ワークショップ（カームダウン・クールダウン）

2023 年 11 月 30 日

● 内装材の色やスイッチなどの位置

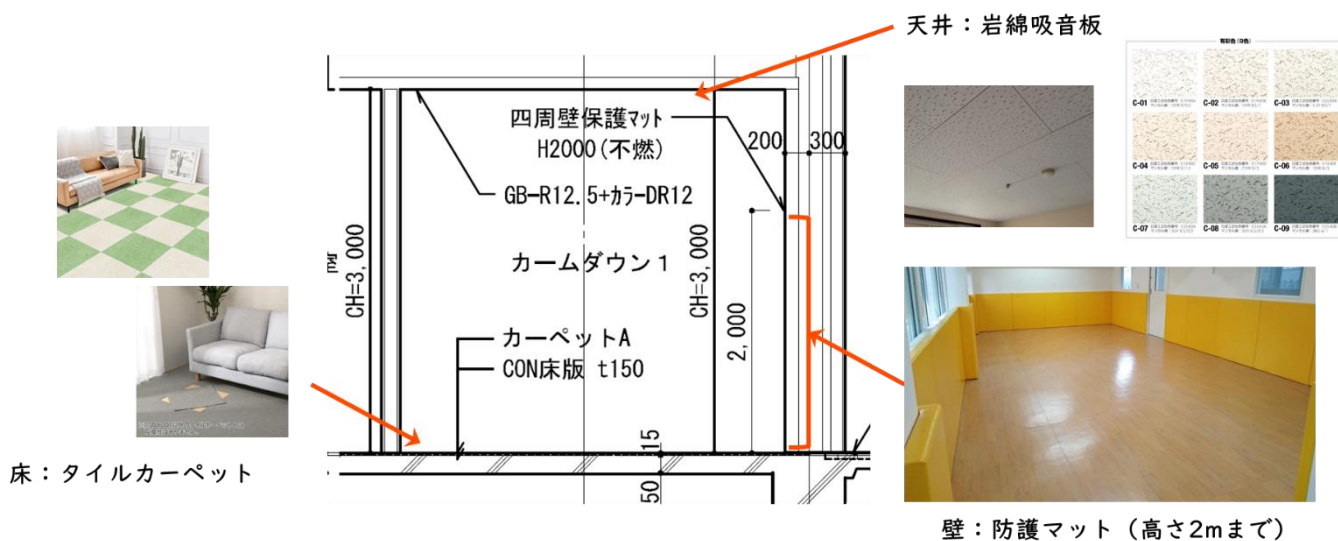
サンプルを並べ、内装などの色を選んだり、スイッチの位置を検討しました。

- ・発達障がいや知的障がいのある人は、反射的に呼び出しボタンを押してしまうことがある。カバーを設置した方が良い。
- ・鍵は安全面で設置した方がのぞましい。一方鍵の開け閉めができない場合もある。
- ・1階の入口は車いすでは何度も切替えないと入れない。開口を広くできないか。
- ・室内は土足か？ゆっくり横になりたい場合もある。
- ・土足禁止にすると車いす利用者が使えない。
- ・彩度の高い色は避けたい
- ・壁に遮音性能はあるか

- ・内装の仕上は、落ち着いた色(天井・壁:ベージュ系、床:グリーン)に決定
- ・鍵は1階のみ設置し、使いやすい形状のものに決定。2階は鍵は無とし、扉を開けたままの運用も検討
- ・スイッチは車いすでも操作しやすい高さ 1100 に決定
- ・1階のみ横になれるスペースを確保
- ・呼び出しボタンに加えて、警備室と通話ができるようインターフォンを設置
